# MONTHOIRON

Révision allégée n°1 du PLU

Réponse à l'avis de la  
MRAe

Dossier 19068613-MONTHOIRON-801

### Localisation des zonages d'inventaires du patrimoine naturel dans l'aire d'étude éloignée du projet éolien des « Brandes de l'Ozon Sud » (source : NCA)

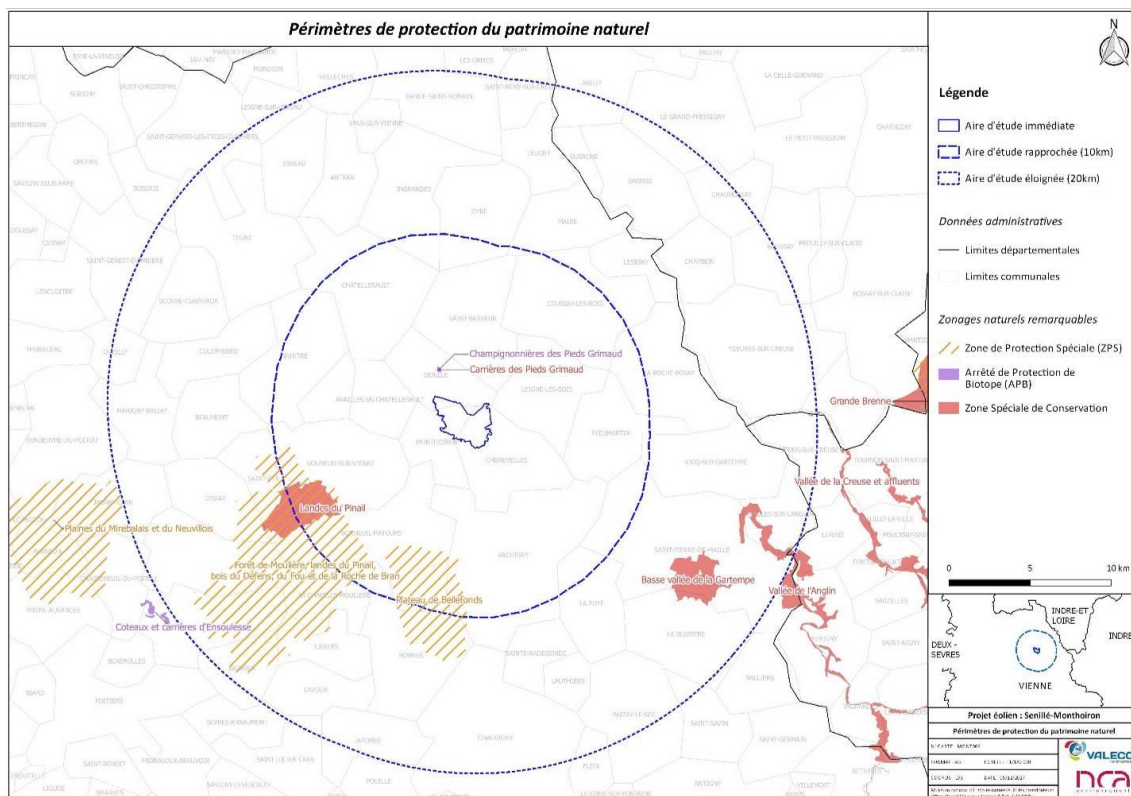
**Pour mémoire, l'avis de la MRAe sur le projet éolien « Les Brandes de l'Ozon sud » sur lequel s'est appuyée la décision de soumission à évaluation de la présente révision allégée, soulignait que les mesures associées aux enjeux et impacts relatifs à l'avifaune, et surtout aux chiroptères, ont été considérées comme devant être réévaluées et que l'évitement n'avait pas été recherché dans le choix du site. Il est donc attendu dans le cadre de la révision allégée que ce choix de site puisse être justifié, le plus en amont possible de la réalisation, ainsi que l'entendent les textes régissant l'évaluation environnementale.**

**La MRAe estime nécessaire de présenter des secteurs d'implantation envisageable des éoliennes à une échelle pertinente, au-delà du seul secteur naturel protégé (Np), permettant de démontrer la recherche d'une réelle solution d'évitement.**

Le choix du site s'appuie sur des critères techniques (potentiel éolien, servitudes, densité de l'habitat...) et sur la prise en compte des enjeux liés à la biodiversité et au paysage. Le site des Brandes de l'Ozon Nord a été identifié en zone favorable du Schéma Régional Eolien, en dehors de servitudes réhabilitaires au développement d'un projet. La zone retenue évite les enjeux majeurs tels que les vallées, les sites Natura 2000 et les ZNIEFF I et II. S'il est difficile d'éviter toute implantation en dehors des zones sensibles pour une espèce ou un groupe d'espèces, la zone s'inscrit au sein « d'espaces terrestres présentant des contraintes (zones tampon contraintes à prendre en compte lors de l'élaboration des projets) ».

Les cartes suivantes illustrent que le site des Brandes de l'Ozon Sud évite les zonages naturels d'intérêt, notamment pour les chiroptères. Le plus proche est la Carrière des Pieds Grimaud (ZSC et ZNIEFF) situé à 1,5 km de la zone d'implantation possible du projet éolien.

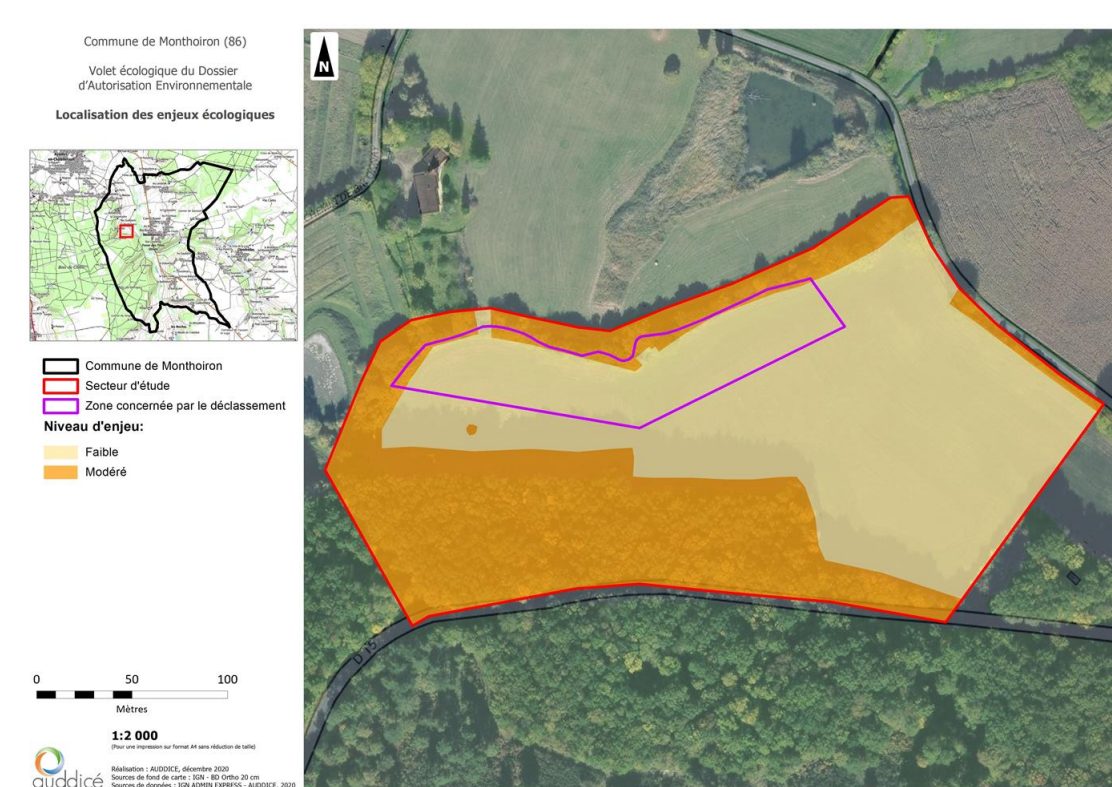
**La MRAe recommande de compléter le dossier par une déclinaison à l'échelle communale de la trame verte et bleue qui figure dans le SCoT du Seuil du Poitou afin de justifier la compatibilité avec le SCoT du nouveau zonage naturel éolien (NI) proposé dans le cadre de la révision allégée du PLU.**

Le rapport de présentation conclut à une absence d'incidences notables sur les espèces des sites Natura 2000 situés à proximité des secteurs naturels éoliens (NI). La MRAe considère que la proximité et l'intérêt du site Natura 2000 *Carières de Pieds Grimaud* n'ont pas suffisamment été pris en considération dans le dossier. Ce site se situe à moins de 3 kilomètres des secteurs naturels éoliens (NI) et il est identifié comme gîte à chiroptères d'intérêt national dans le plan régional d'action en faveur des chiroptères (PRAC) de Poitou-Charentes. La mesure de réduction des impacts proposée dans le rapport de présentation consiste en un bridage des éoliennes sans plus de précision sur ses modalités, et qui relève de plus uniquement du projet.

L'implantation des éoliennes a fait l'objet des plusieurs scénarios afin de privilégier les solutions sur des sites alternatifs de moindre sensibilité. Ces variantes sont présentées dans la partie « *Analyse des incidences et mesures vis-à-vis du projet éolien* », chapitre « *Présentation des différents scénarios d'implantation des éoliennes* ». Concernant l'implantation de l'éolienne située la plus au Sud, à la limite de la commune de Chenevelles, la variante présentée ne modifie pas sa position. Cette éolienne est placée au milieu d'une parcelle agricole de manière à être la plus éloignée des haies et donc des enjeux environnementaux associés.

Cette implantation a également fait l'objet de mesures ERC présentées dans la partie « *Analyse des incidences et mesures vis-à-vis du projet éolien* », chapitre « *Analyse des incidences et mesures vis-à-vis du projet éolien* ».

*Objectif n°18 : « [...] Au-delà des cavités elles-mêmes, dans les réservoirs de biodiversité diffus associés (principe de vigilance), des protections adaptées doivent être prévues pour préserver des conditions adaptées au cycle de vie des chiroptères. »*

Le chapitre 9.3.3.2 de l'étude d'impact du projet éolien conclut à l'absence d'incidences résiduelles significatives concernant la perte d'habitat pour l'avifaune et les chiroptères. Des mesures spécifiques de compensation n'apparaissent pas nécessaires. La mise en place et la gestion d'une jachère favorable à la biodiversité constitue une mesure d'accompagnement dans un souci de plus-value environnementale.

Extrait de l’étude d’impact du projet éolien – Ajout du secteur NI

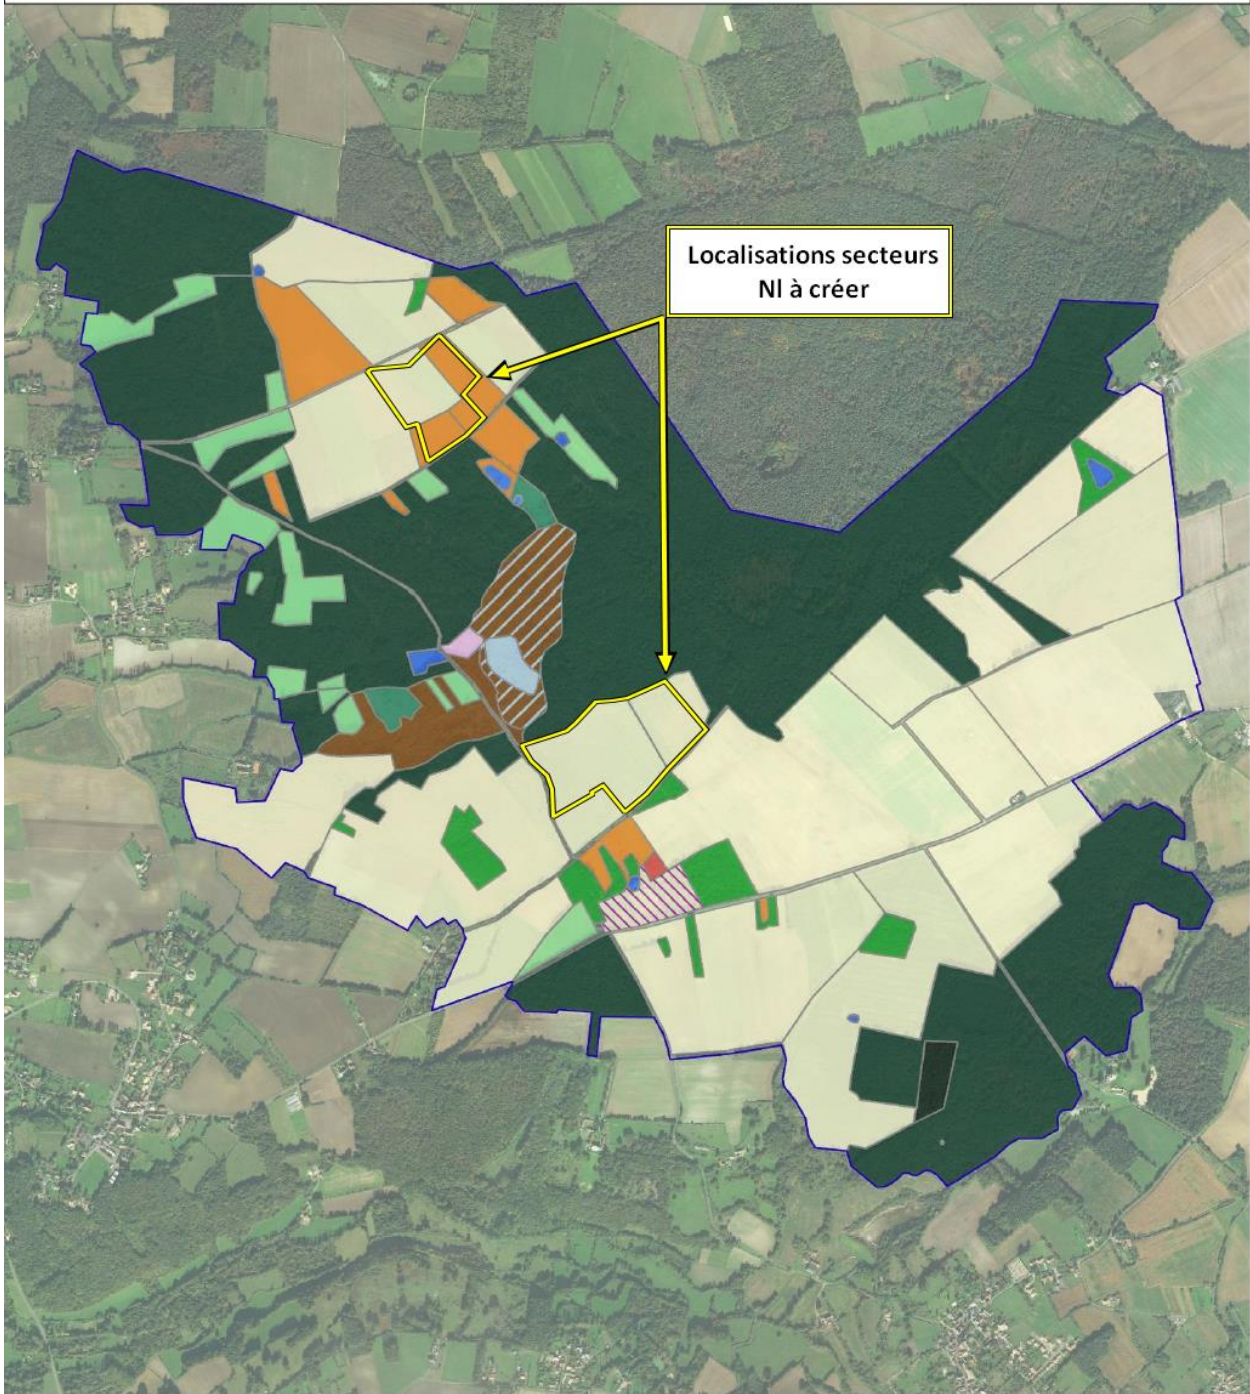
De plus, le rapport de présentation n'expose pas d'évaluation des incidences de la création du zonage naturel éolien (NI) sur les haies bocagères, alors qu'il se situe au sein du réservoir de biodiversité « bocage » du SCoT du Seuil du Poitou. Le dossier ne cartographie pas non plus les haies et bosquets présents sur les secteurs naturels éoliens (NI), et ne propose aucune mesure de protection des continuités bocagères pour accompagner le changement de destination de ce nouveau zonage NI dans le cadre de la révision allégée du PLU de Monthoiron.

**La MRAe estime nécessaire de compléter le dossier par des éléments de connaissance permettant de préciser les enjeux du territoire en termes de biodiversité. La MRAe préconise en particulier de mobiliser les données existantes et de mener des investigations de terrain complémentaires pour décrire et cartographier plus finement les habitats naturels (haies bocagères, boisements, prairies, cultures, etc.), ainsi que les habitats d'espèces identifiés au niveau des futurs secteurs naturels éoliens (NI), afin d'évaluer les incidences potentielles du projet de révision allégée sur les milieux naturels à enjeux et sur les espèces inféodées à ces milieux.**

**Ces éléments sont nécessaires pour permettre de répondre aux obligations réglementaires relatives aux évaluations d'incidences au titre de Natura 2000. Les outils réglementaires du PLU doivent être mobilisés pour garantir l'absence d'incidence notable dommageable sur les enjeux du site.**

Afin de préciser les enjeux écologiques présents sur les secteurs NI, un chapitre sur l'État Initial sera ajouté. Ce chapitre se basera sur les données disponibles au sein de l'étude d'impact. A titre d'exemple, les cartes suivantes illustreront ce chapitre.

Ces cartes sont extraites de l'étude du milieu naturel relative au projet éolien des Brandes de l'Ozon Sud (source : NCA).

Les zones concernées par le secteur NI sont situées en secteur **agricole et de friche/jachère**. Au niveau des enjeux liés à l’éolien en fonction.

### Carte de localisation des exploitations agricoles (extrait du PLU en vigueur)

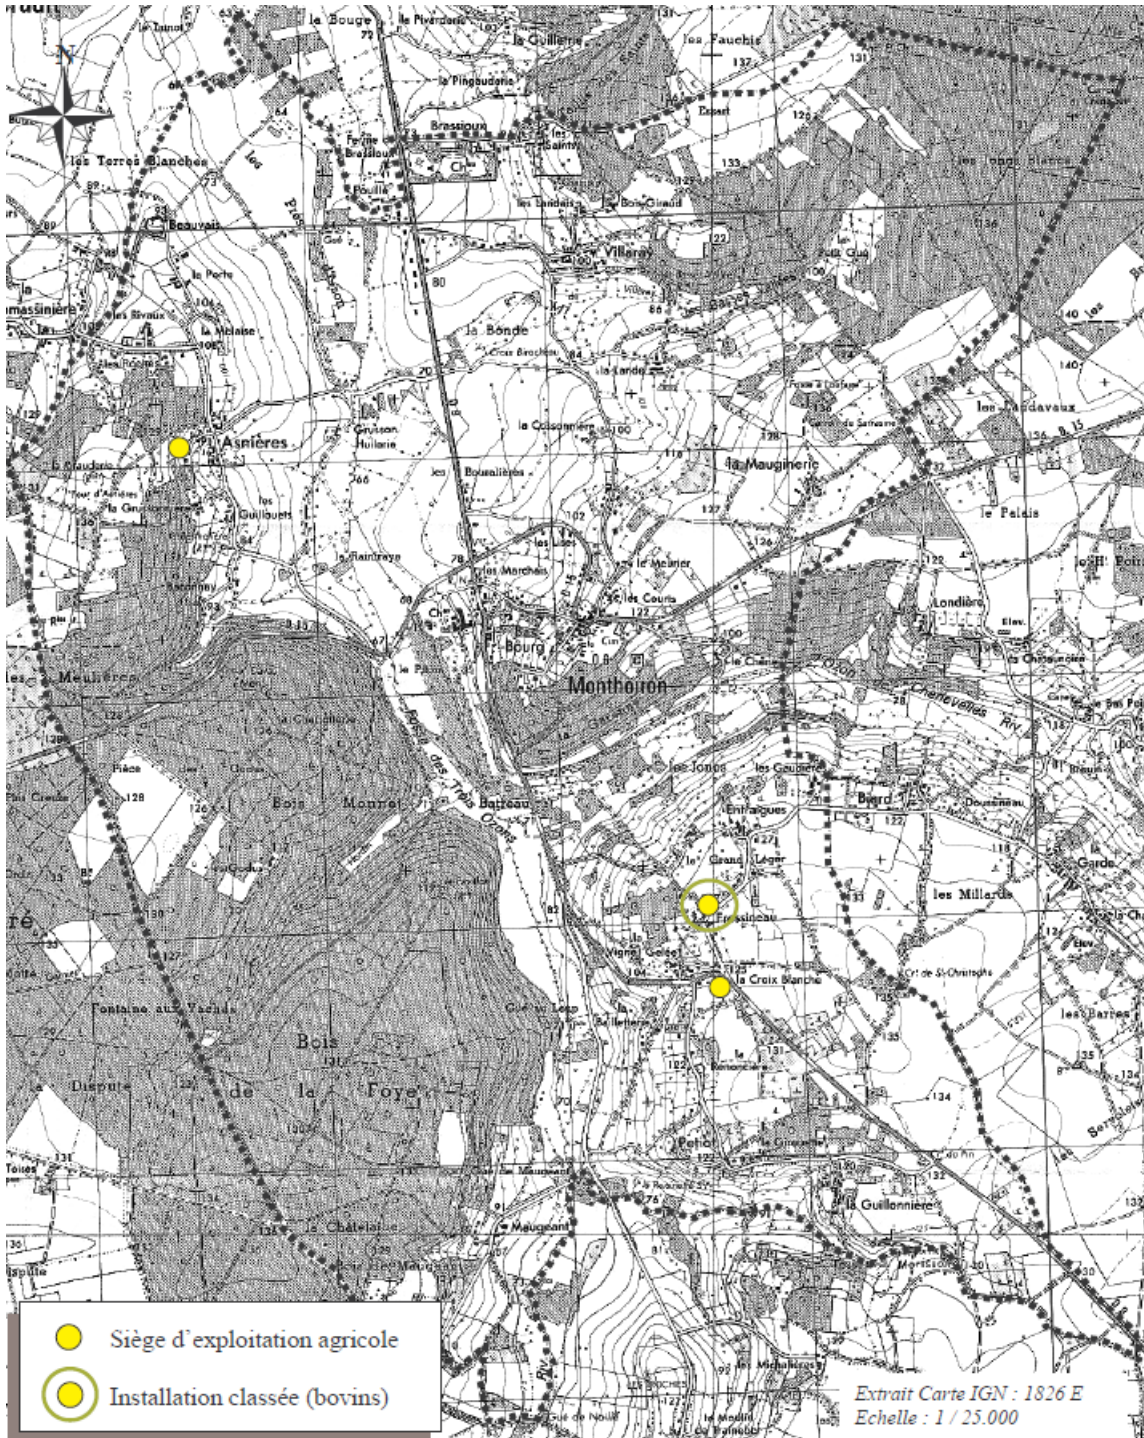
**La MRAe relève que si le dossier justifie ces évolutions au motif des besoins d'un centre équestre implanté en zone naturelle protégée (Np), les nouvelles dispositions réglementaires s'appliqueront à l'ensemble des zones naturelles (N) et non au seul secteur du centre équestre.**

La modification du règlement de la zone N concerne l'ensemble des zones naturelles. L'évolution du règlement autorise les nouveaux bâtiments agricoles en zone naturelle, si une exploitation agricole est située à proximité. Le règlement précise que les nouveaux bâtiments ne devront pas être implantés à plus de 200 mètres de bâtiments agricoles déjà existants.

Selon le recensement des exploitations agricoles présenté dans le PLU en vigueur, excepté le centre équestre, aucune exploitation agricole n'est située en zone naturelle. La construction de nouveaux bâtiments agricoles en zone naturelle n'est donc possible qu'aux abords du centre équestre.

La notice de présentation sera modifiée pour expliciter ce point et le règlement sera complété pour préciser que les bâtiments agricoles existants, servant de référence, doivent être situés en zone N.
